Interpelacja

W sprawie rozbudowy parkingu przy ulicy Węglarza

Dotyczy: budowy parkingu przy ul. Węglarza w Lublinie

Budowa parkingu przy ul. Węglarza w Lublinie.

Załącznik Nr 1 - mapa z koncepcją parkingu

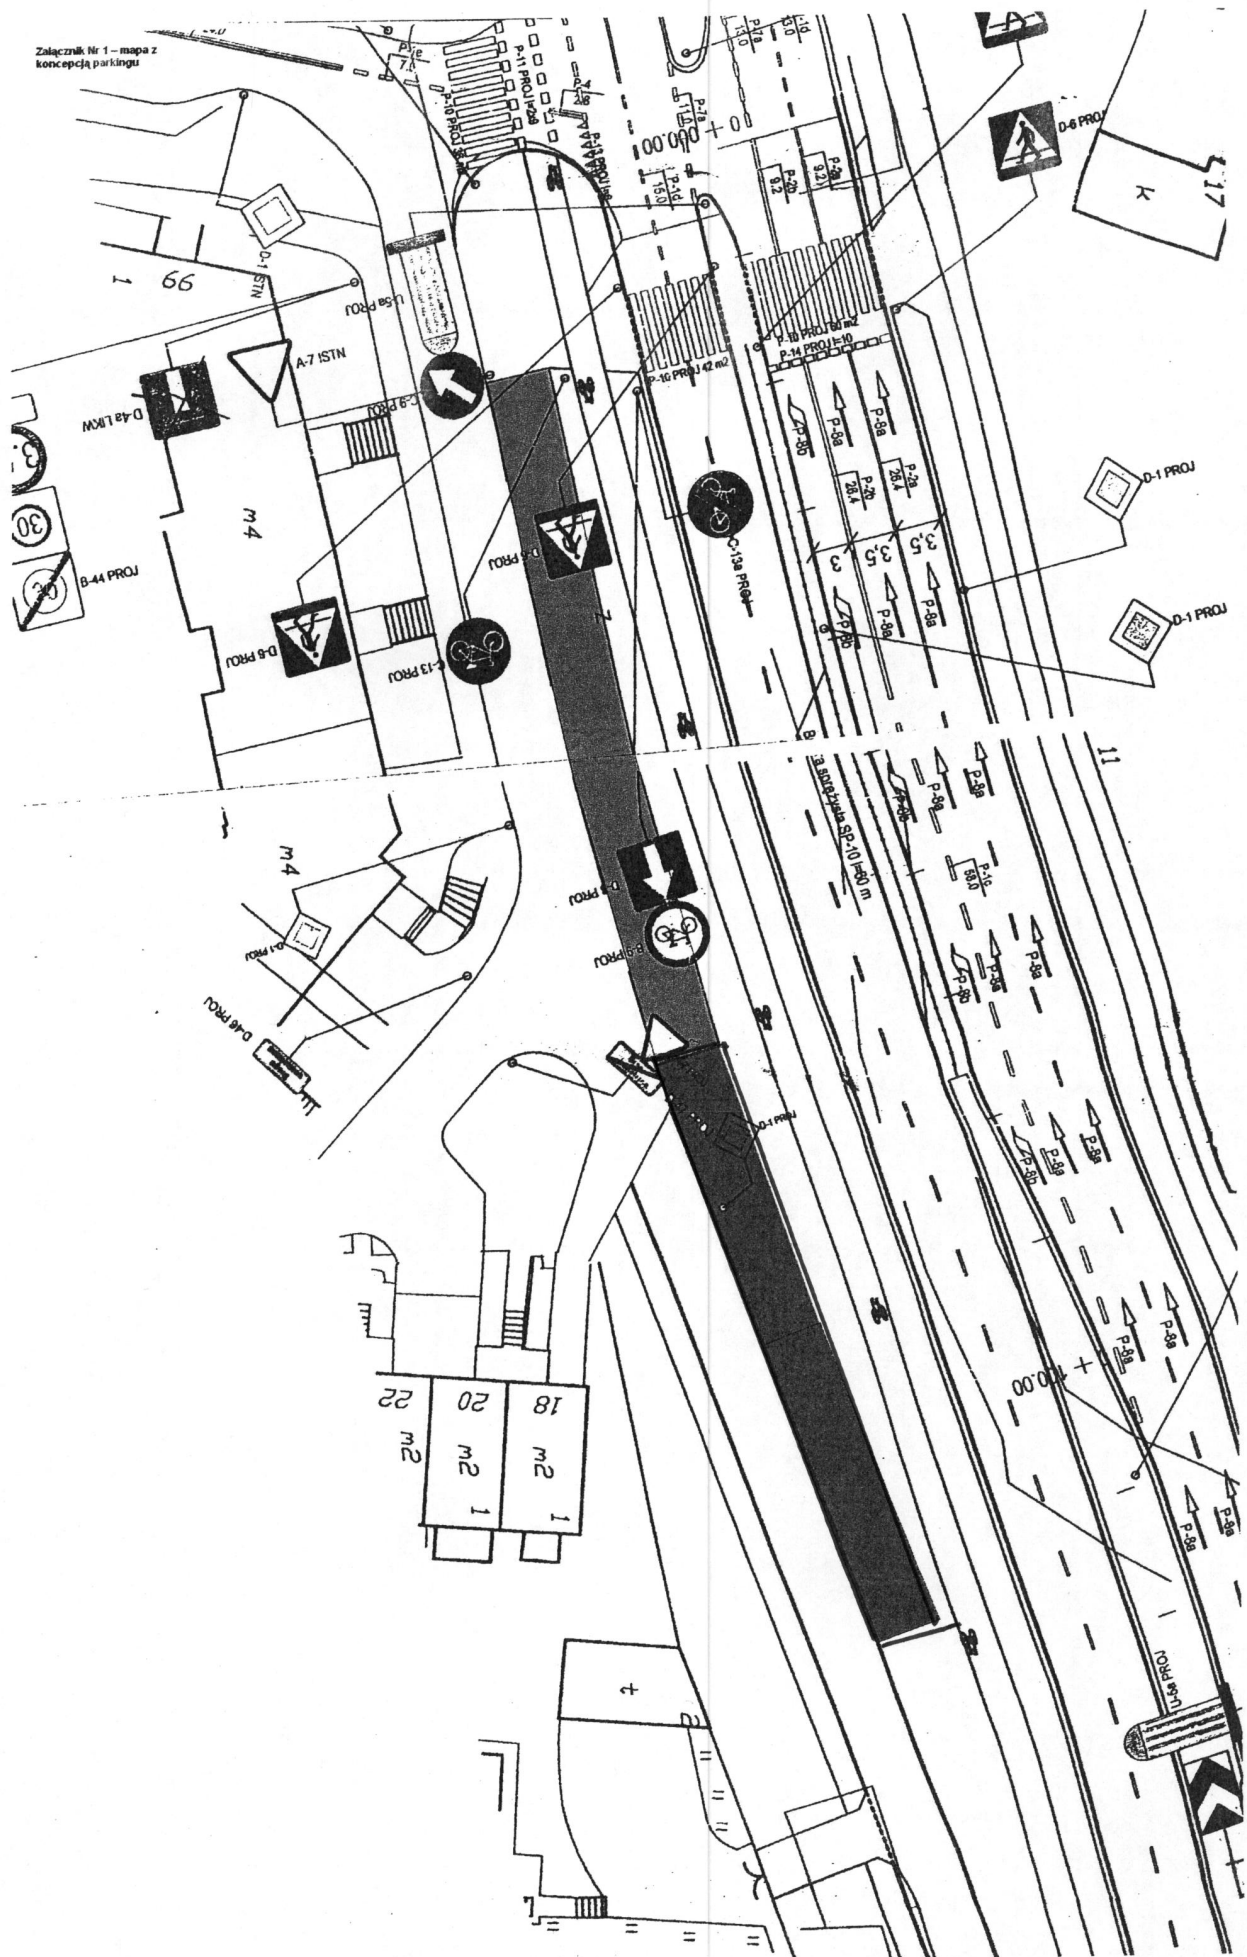
1. budowa miejsc postojowych spowoduje dodatkową powierzchnię do odwodnienia, co przy obecnie wykonanej kanalizacji burzowej spowoduje zalewania zjazdów na posesję położone poniżej ul. Brzoskwińskiej.
2. dla proponowanego usytuowania miejsc postojowych wzdłuż ul. Jagodowej potrzebna jest przebudowa nowo wybudowanej kanalizacji deszczowej.
3. dla wykonania przebudowy kanalizacji, trzeba uzyskać warunki techniczne właściciela (MPWiK) sieci kanalizacji oraz wykonać projekt zamienny,
4. ponad to w miejscu proponowanych miejsc parkingowych są ułożone kable oświetlenia ulicznego oraz gazociąg.

W świetle powyższych faktów, bez projektu usunięcia kolizji uzbrojenia, w chwili obecnej, wykonanie miejsc postojowych w miejscu proponowanym przez Radę Dzielnicy jest niemożliwe.

W czasie wspólnych rozmów mieszkańców w/w adresów, WSM Kontakt jak też Rady Dzielnicy Ponikwoda narodził się wniosek rozbudowy istniejącego parkingu wzdłuż nowo budowanej ul. Węglarza. W załączniku nr 1 kolorem czerwonym została przedstawiona wspólna propozycja (kolor szary to obecny parking). Zabudowy parkingu można dokonać z płyt ażurowych będzie się ładnie komponowała z całą infrastrukturą drogi.

1. Pod planowanym do realizacji przedłużeniem parkingu z płyt ażurowych (zgodnie z przedłożoną mapą) nie posiadamy infrastruktury gazowniczej.
2. W drugiej połowie 2011 roku została wykonana w tym rejonie sieć gazowa średniego ciśnienia dn 160 PE. Przedmiotowa inwestycja nie została jeszcze zakończona – wykonawca nie zgłosił na ten moment sieci do odbioru końcowego, a co za tym idzie nie posiadamy jeszcze ostatecznej inwentaryzacji powykonawczej tego gazociągu. Jednak projektowany przebieg jak i wykonana inwentaryzacja robocza wykluczają lokalizację tej sieci pod planowanym parkingiem.
3. W związku z powyższym nie wnosimy uwag do planowanego parkingu w zakresie zgodnym z przedłożoną mapą.
